ŠE EN PRIKAZ PROJEKTOV S STARIMI NAPAKAMI

YET ANOTHER DEMONSTRATION OF PROJECTS WITH OLD MISTAKES

prof. dr. Mitja Rismal, univ. dipl. inž. grad.

Strokovni članek

Slika 1 • Shema načrta Kryžanowskega in Žigona za vodo iz nove akumulacije Padež in iz črpališča v Brestovici v primerjavi z uporabo že zgrajenih akumulacij Mola in Klivnik s črpališčem pri Cerkvenikovem mlinu in z drugimi projekti.

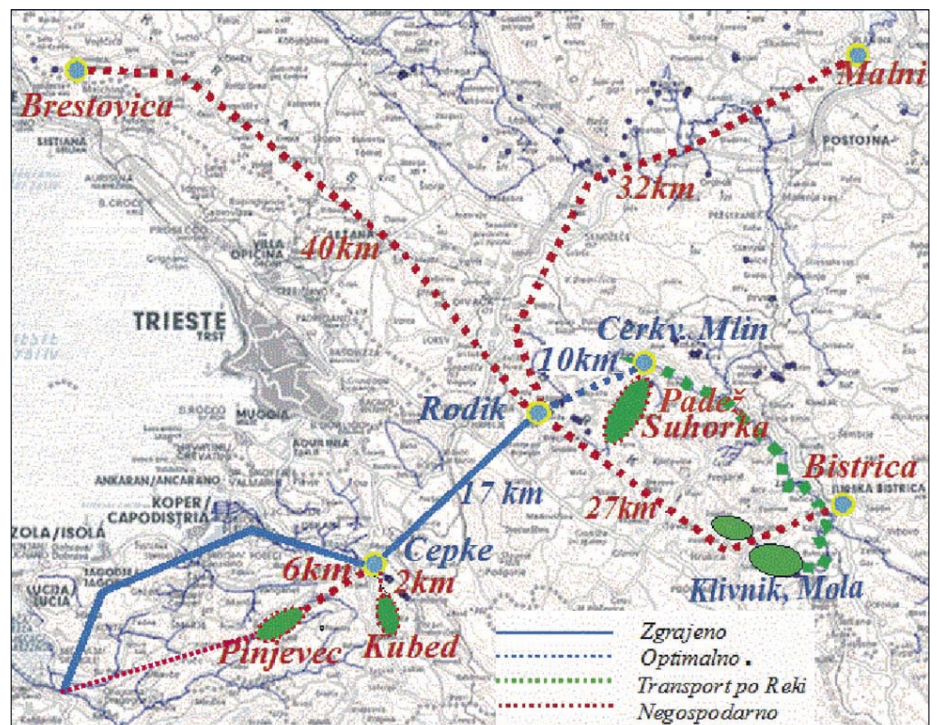
Iz primerjave obeh rešitev na sliki 1 je že brez podrobne kalkulacije jasno, da uporaba neizkoriščenih akumulacij Mole in Klivnika ne more biti dražja od gradnje nove akumulacije na Padežu. S črpanjem vode po 10 km dolgi cevi 255 m visoko v rezervoar v Rodiku (preglednici 1 in 2) in s 500 m padca do vodarne na Cepkah, po predlogu Rismala, je energetsko pozitivna. Črpanje vode iz Brestovice 600 m visoko, po 40 km dolgi cevi na Rodik, po rešitvi obeh avtorjev, pa je s 350 m zgubljene energetske višine energetsko negativna (Rismal, 2012b).

– najprej je treba pojasniti, da rešitev za varianto B s transportom vode iz Mole po cevi, upoštevana v preglednici 1, ni bila nikoli predlagana, ker je transport vode po cevi, v primerjavi s transportom po naravnem koritu Reke, negospodaren, naravovarstveno in ekološko pa napačen ((Rismal, 2007), (Rismal, 2009));

– s stališča integralnega gospodarjenja z vodami, ki vključuje vsa za vodo vložena finančna sredstva, bi morala avtorja v preglednici 1 pri vseh variantah ceno že zgrajenih Mole in Klivnika 28,489.480 evrov upoštevati ali pa jo, kot je to storjeno v preglednici 2, opustiti;

Slika 2 • Črte trajanja pretokov Reke za sušni leti 2003 in 2011 na v. p. Cerkvenikov mlin. Leta 2003 bi Reka, naravno, brez bogatenja iz Mole in Klivnika, bila 48 dni brez vode.

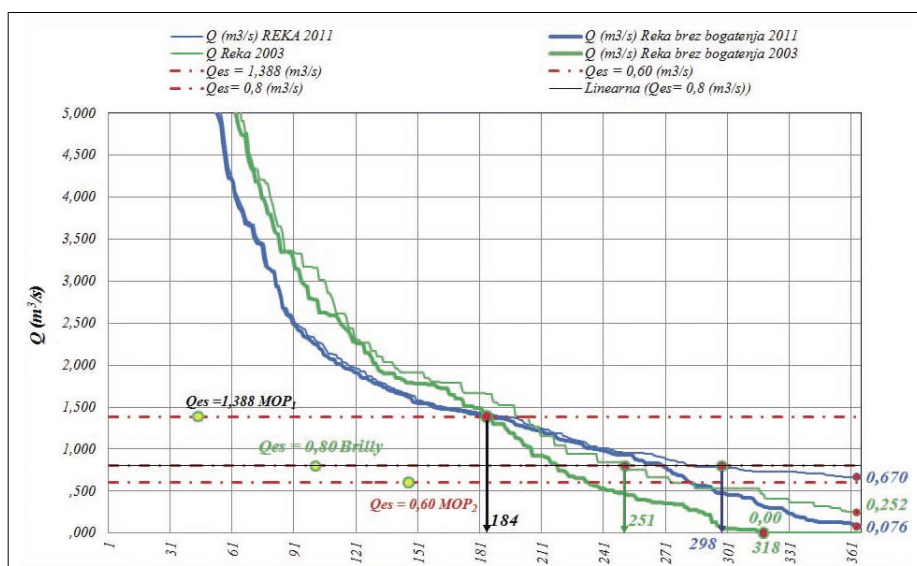
Brez bogatenja iz obeh akumulacij bi Reka, v sušnem letu 2003, za kar 48 dni popolnoma presušila (slika 2). Z bogatenjem iz akumulacij po predpisu MKO $Q_{es} = 1388 \text{ l/s}$ pa je bil izmerjeni minimalni pretok 5,5-krat manjši, tj. 252 l/s (slika 2).

Z bogatenjem Reke leta 2003 so bili pretoki na v. p. Cerkvenikov mlin kar 181 dni (365–184) manjši od MKO predpisane vrednosti za $Q_{es} = 1,388 \text{ m}^3/\text{s}$. Podobno velja za druge vrednosti Q_{es} (slika 2 in preglednica 3), (Rismal, 2007).

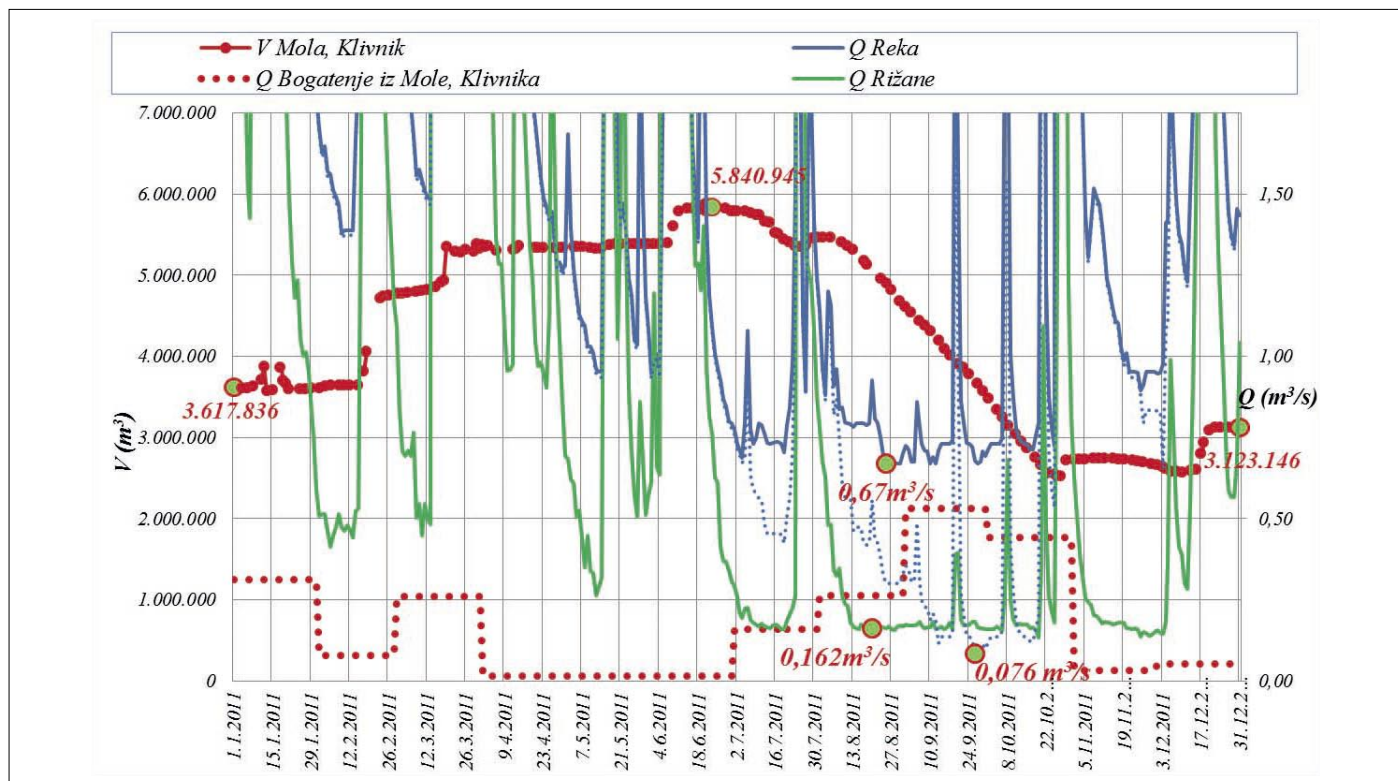
Leta 2011, pri porabi vode 9,175.650 m³/l (slika 3), bi Rižanski vodovod potreboval iz Reke in iz obeh akumulacij le 2,166.733 m³ vode. Pri zdaj očitno znižanem predpisu na Q_{es} = 600 l/s (Trnovo) so iz obeh akumulacij izpustili 5,738.515 m³ vode. V akumulacijah pa je zaradi pritokov ostalo še 3,123.146 m³ vode (slika 4). Minimalni pretoki Reke (Cerkvénikov mlin) in Rižane (Kubed II) pa niso bili manjši od 0,670 m³/s oziroma od 0,162 m³/s, kar je več od za Rižano dopustnih 0,100 m³/s ekološko sprejemljivega pretoka (Q_{es}).

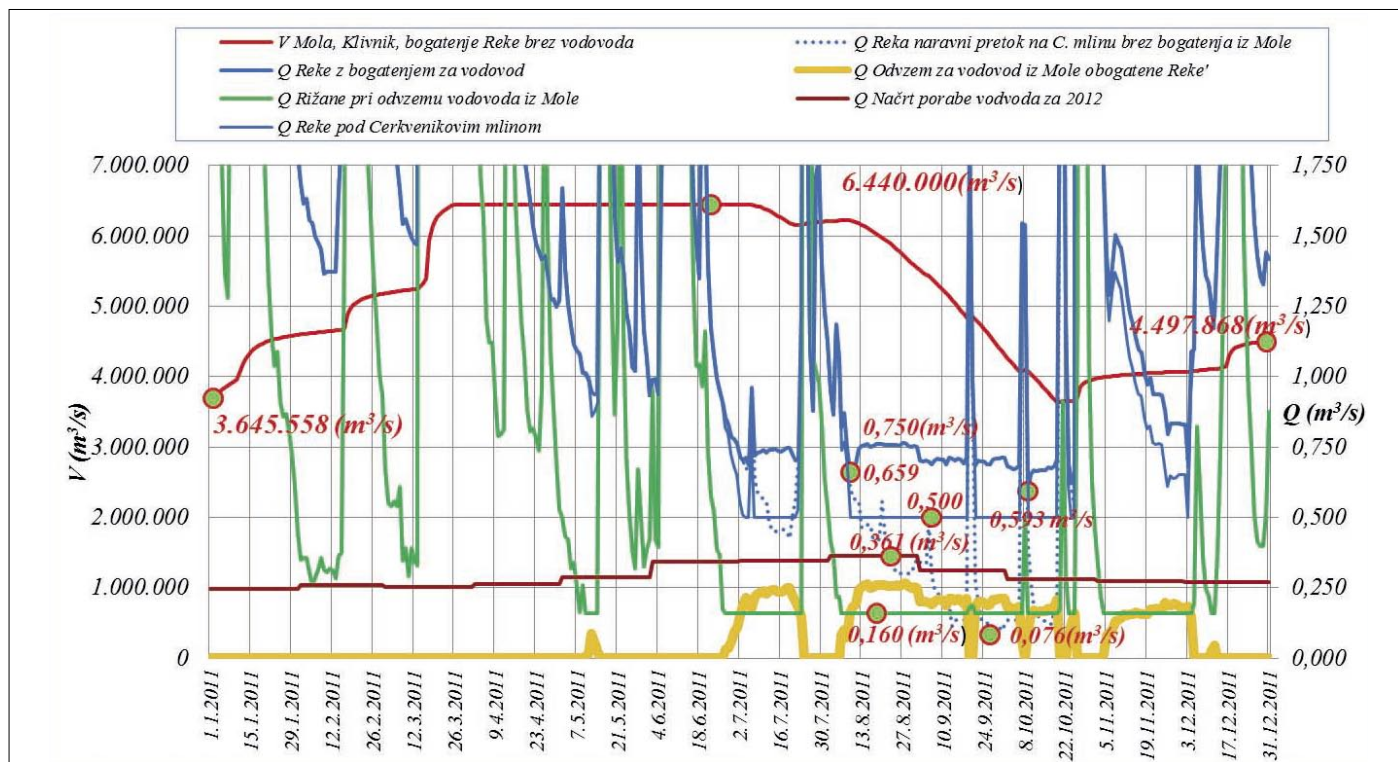
Vodne bilance na slikah 5 do 7 prikazujejo gibanje količine vode v akumulacijah in pretoke v obeh rekah, če bi deficit Rižanskega vodovoda v letih 2011 in 2012 pokrili iz akumulacij namesto iz Kraškega vodovoda (Brestovice) in iz Hrvaške. Leta 2011 bi, po pokritju deficita Rižanskega vodovoda (slika 5), ostalo v obeh akumulacijah za naslednje leto 2012 še 4,497.868 m³ vode. Minimalni pretoki Reke nad Cerkevnikovim mlinom pa ne bi bili manjši od 0,659 m³/s do 0,750 m³/s in pod njim, ne manjši od 500 l/s. Pretoki Rižane 0,160 m³/s pa bi bili večji od predpisanega Qes = 0,100 m³/s.

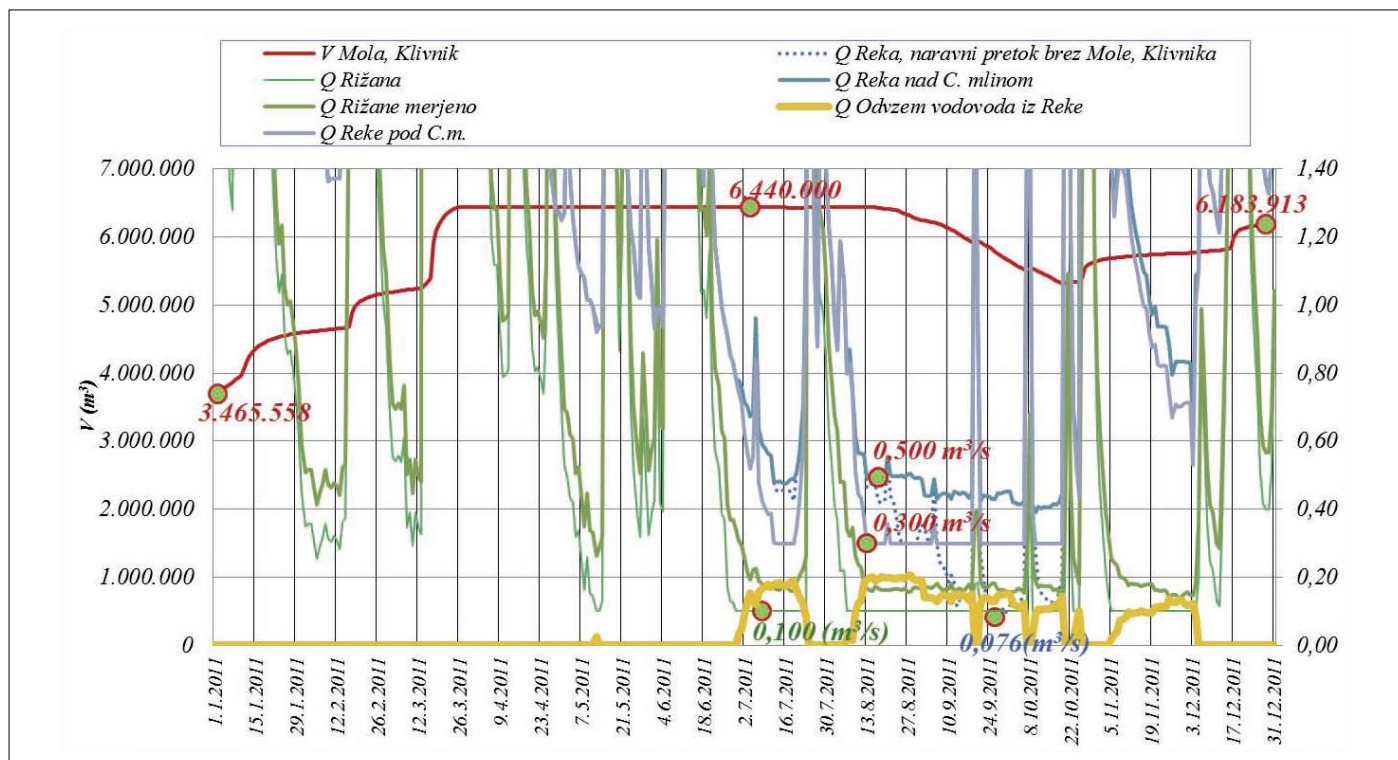
Pri bogatenju Reke do pretoka 0,500 m³/s nad Cerkevnikovim mlinom pa bi po odvzemu vodovoda ostal še pretok 0,300 m³/s – več od izmerjenega naravnega minimalnega pretoka 0,076 m³/s. Za potrebe v naslednjem letu 2012 pa bi bili akumulaciji s 6,183.913 m³ vode praktično polni (slika 6).

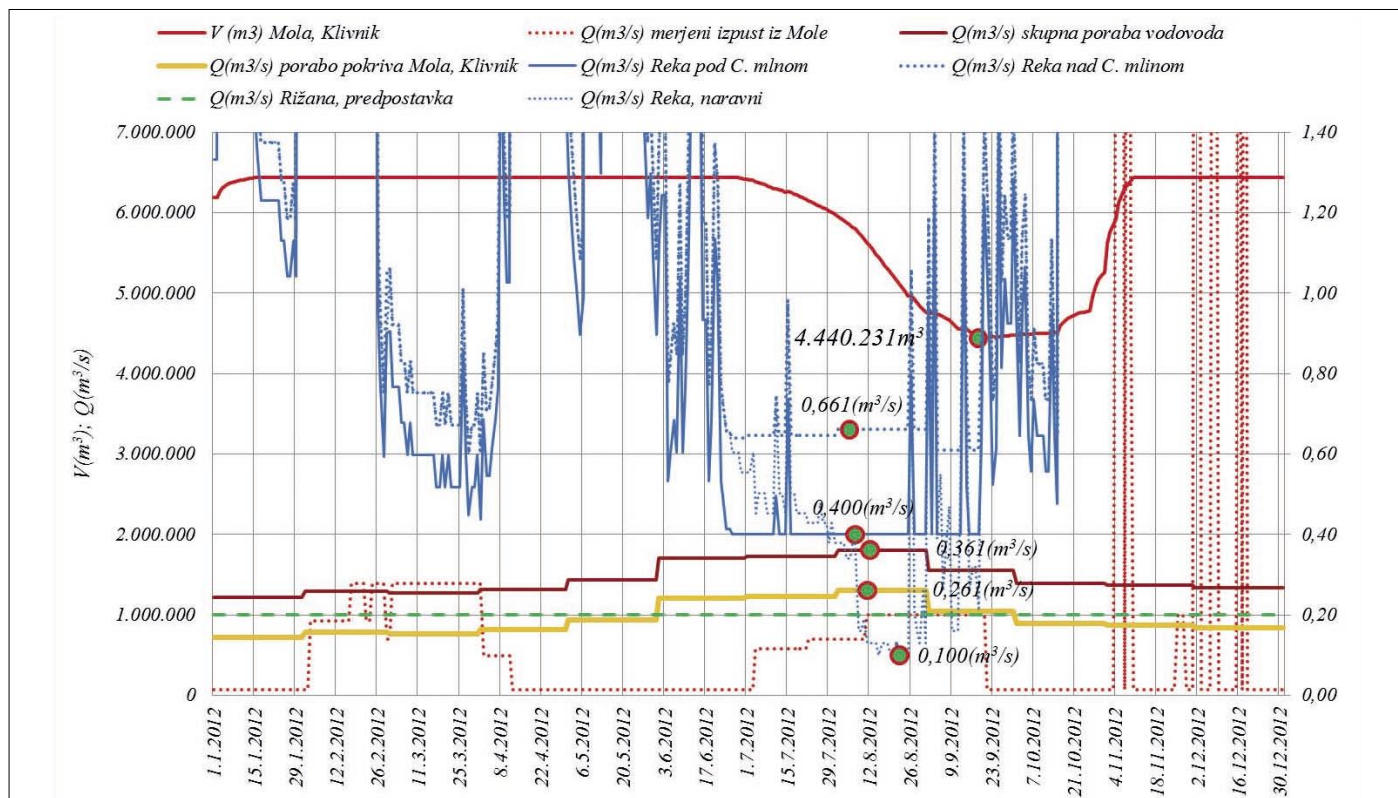
Vodna bilanca do septembra za leto 2012 pokaže podobne rezultate (slika 7).
